（仮称）上沼風力発電事業
環境影響評価方法書
補足説明資料

令和 7 年 7 月

株式会社グリーンパワーインベストメント

風力部会 補足説明資料 目次

図 1(2) 事業と人と自然の触れ合いの場の位置関係 (詳細) (9/10)

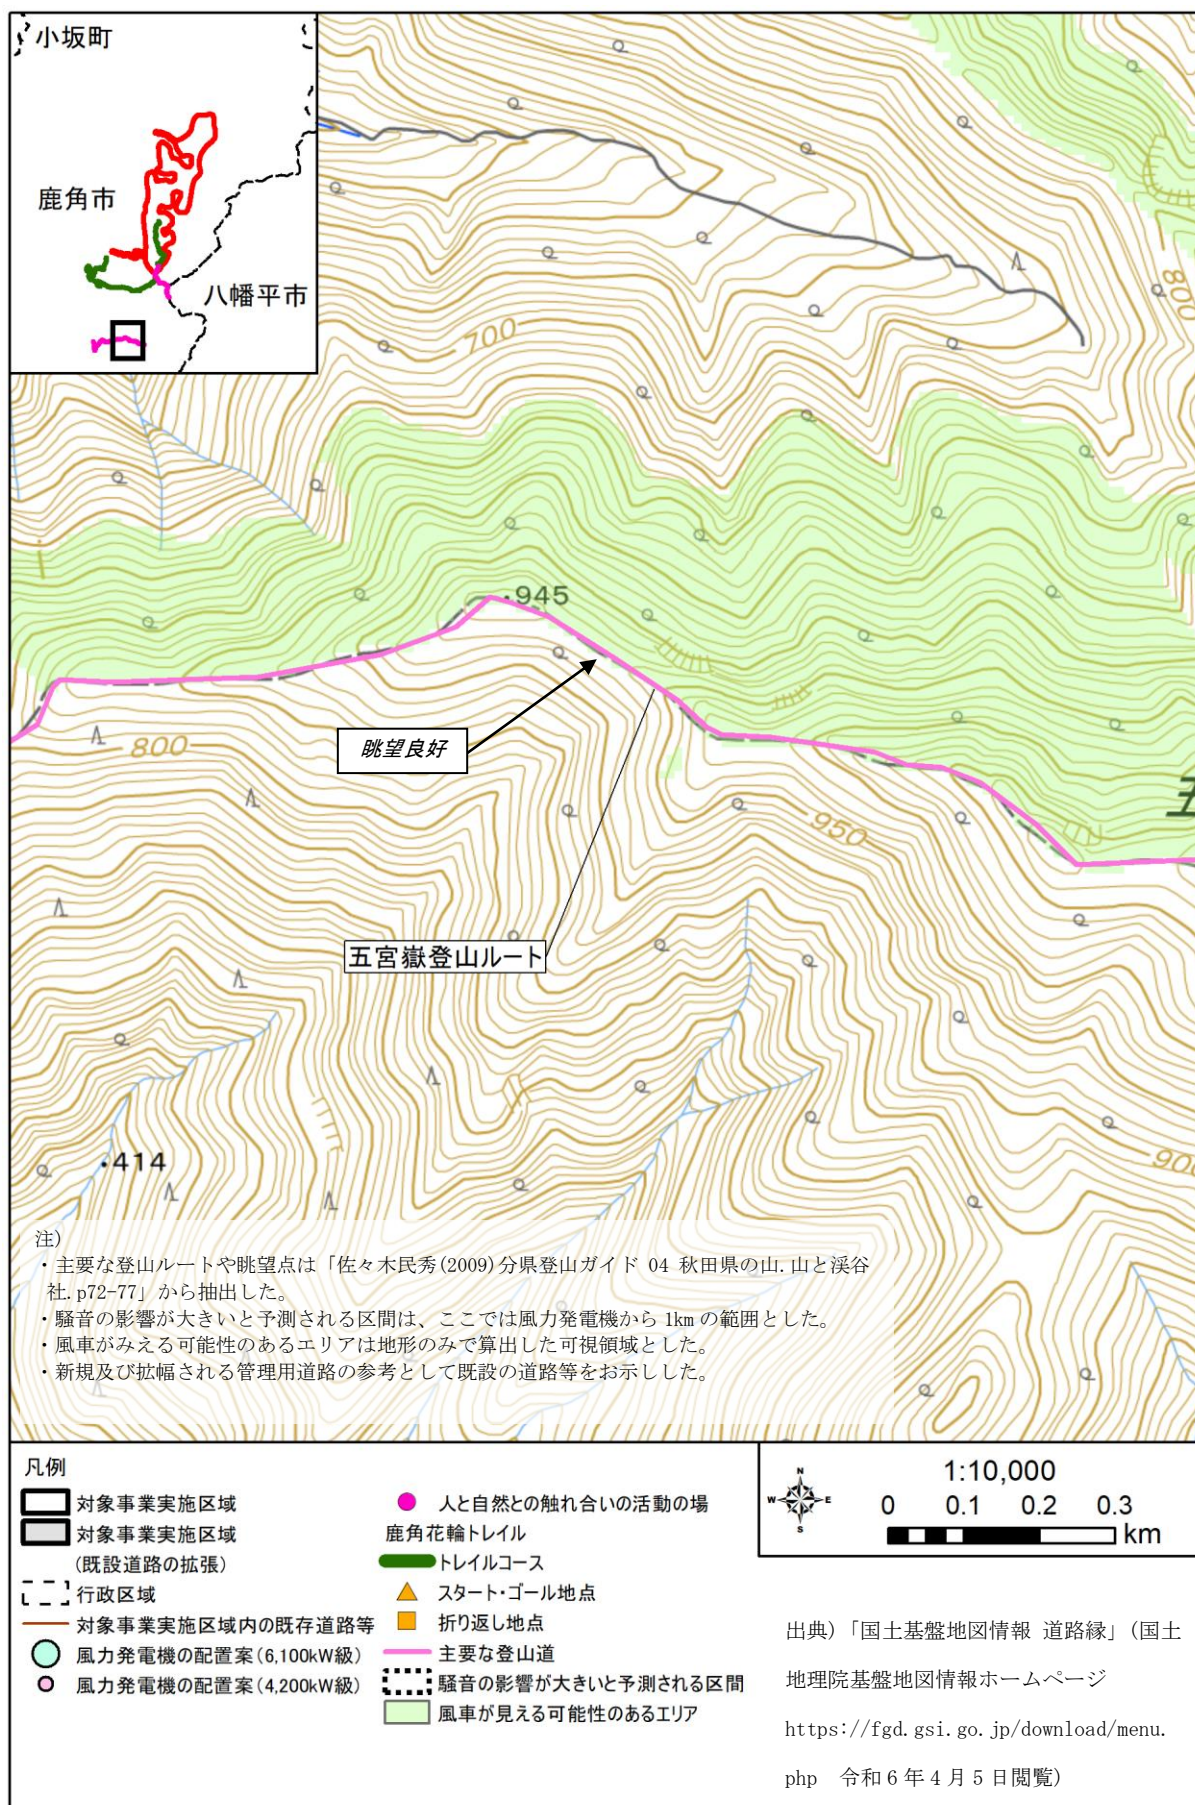
- ・縮尺が小さすぎて、風力発電施設とレクリエーション施設（登山道等）との具体的な位置関係を評価するには不十分。図面からは、トレイルが広大な事業区域のどこを通過するのか、個々の風車やアクセス道路がトレイルからどの程度離れているのかを読み取ることはできない。
- ・1:5,000 から 1:10,000 程度の大縮尺図面を作成し、その上に「鹿角花輪トレイル」及び「五の宮嶽」の正確なルートと、計画されている全ての風力発電機、造成ヤード、新規及び拡張される管理用道路の配置を重ね合わせて図示すること。特に風車の視認性が高い区間や、騒音の影響が大きいと予測される区間を明示すること。

ご指摘を踏まえ、準備書では 1:5,000 から 1:10,000 程度の大縮尺図面を作成し、その上に「鹿角花輪トレイル」及び「五の宮嶽」の正確なルートと、計画されている全ての風力発電機、造成ヤード、新規及び拡張される管理用道路の配置を重ね合わせて図示いたします。特に風車の視認性が高い区間や、騒音の影響が大きいと予測される区間を明示します。

現段階でお示しできる重ね合わせを図 1 に示します。

図 2 河川の状況（詳細）

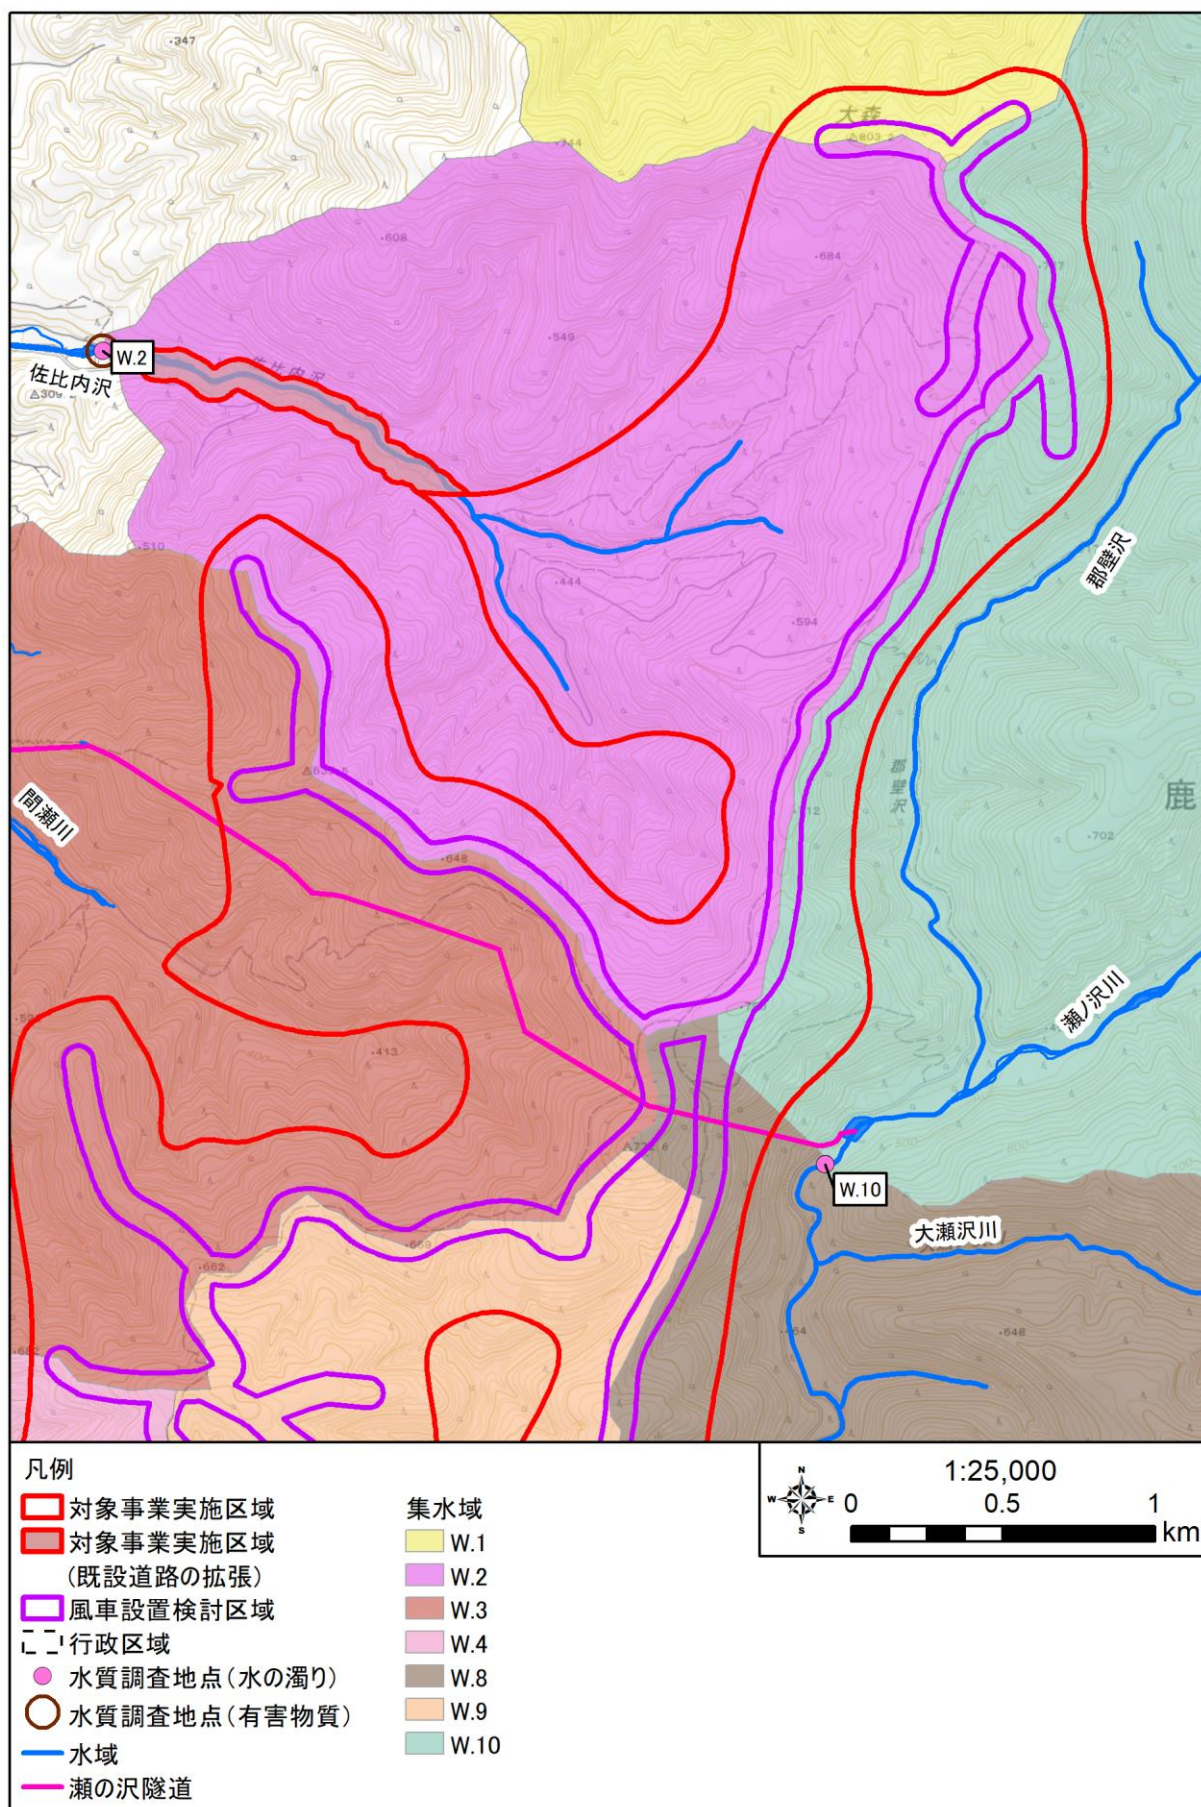
水質調査点 W3 が設定されている間瀬川と W8 および W9 が設定されている瀬ノ沢川の流路、流向が良く理解できません。この地図で見ると両河川は W10 付近で交わっているように見えますが、実際にはどうなっているのでしょうか？ W10 付近の拡大図があるとよいと思います。

- ①瀬の沢隧道が河川と同じ青色で塗られているため、瀬間川と瀬の沢川を結ぶ河川のように見えます。瀬の沢隧道はどの様に利用されているのでしょうか？また、瀬の沢隧道の色を青色とするのは適切なのでしょうか？
- ②水の濁りの測定点 W. 10 は郡壁沢に設定した（表 6. 2-8）とありますが、集水域から判断するに、群壁沢と瀬ノ沢川の合流点よりも下流の瀬ノ沢川上に測定点があるのではないのでしょうか。

間瀬川と瀬ノ沢川の位置関係は、正しくは図 2 に示すとおりであり、準備書において修正いたします。W10 付近から西（W3 方向）に流れる流路（瀬の沢隧道）については、農業利水を目的に瀬ノ沢川から取水して西側の山腹まで地中を通る水路であり、山腹からの落差を利用した水力発電所を経て西側の間瀬川に流入しています。

- ①瀬の沢隧道は農業利水を目的に瀬ノ沢川から取水して西側の山腹まで地中を通る水路であり、山腹からの落差を利用した水力発電所を経て西側の間瀬川に流入しています。ご指摘のとおり適切ではございませんので、準備書において図 2 のように修正いたします。
- ②ご指摘のとおりですので、調査地点の選定理由について、準備書において修正いたします。

図 3 調査地域、地点(希少猛禽類、渡り鳥)

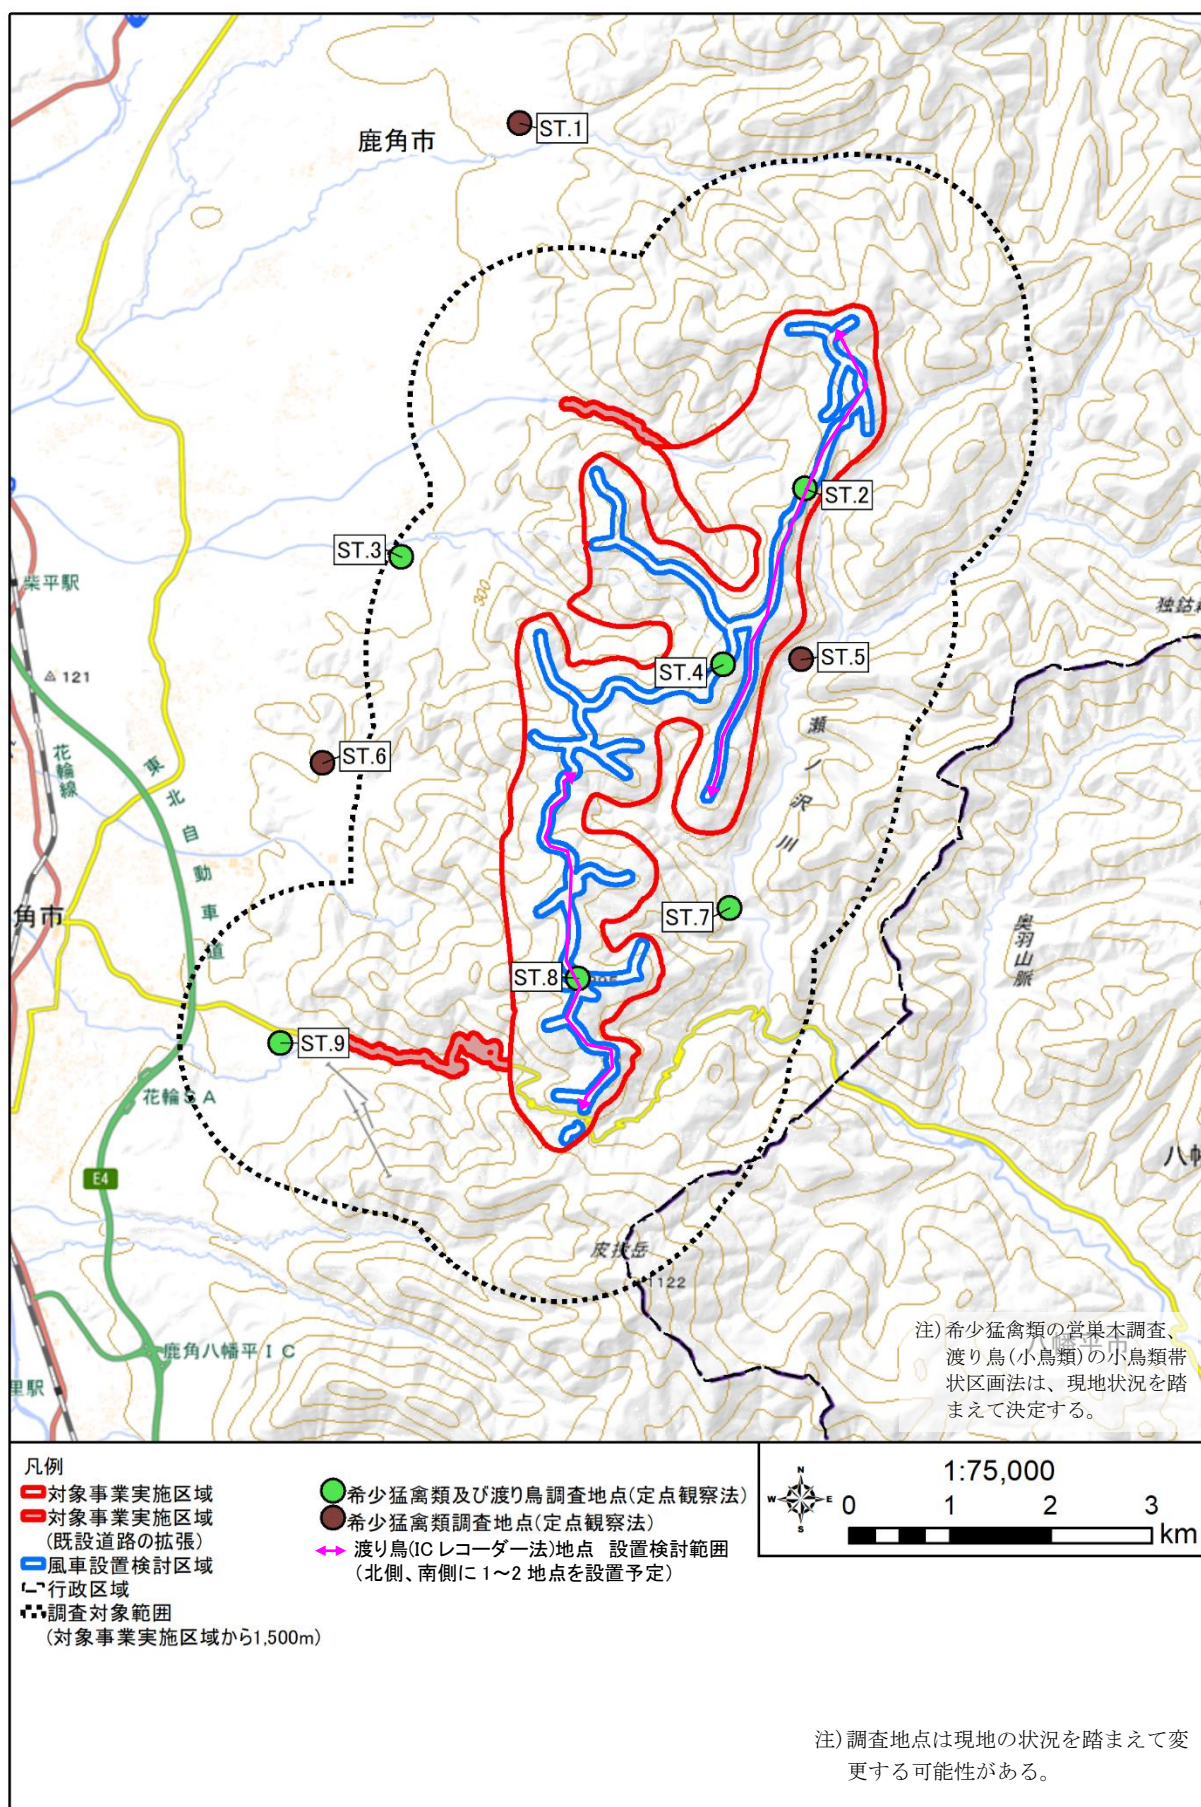
渡り鳥の調査で IC レコーダー法とありますが、録音地点はどこかに図示してありますか？ なければ図面に位置を示してください。

点で示さなくとも北側、南側という範囲であれば示せると思います。方法書段階から図示するようにしてください。

方法書 p. 405 に明記しているとおり、尾根上に 2 地点程度を設定する予定ですが、ヒアリングを行った専門家の意見も踏まえて、具体的な地点は日中の鳥類の移動状況等の現地状況から判断する方針としているため図示しておりません。基本的な方針としては、対象事業実施区域の北側と南側にそれぞれ 1～2 地点程度を設置する方針としております。

ご指摘を踏まえ、図 3 に調査地点の設置検討範囲を示します。
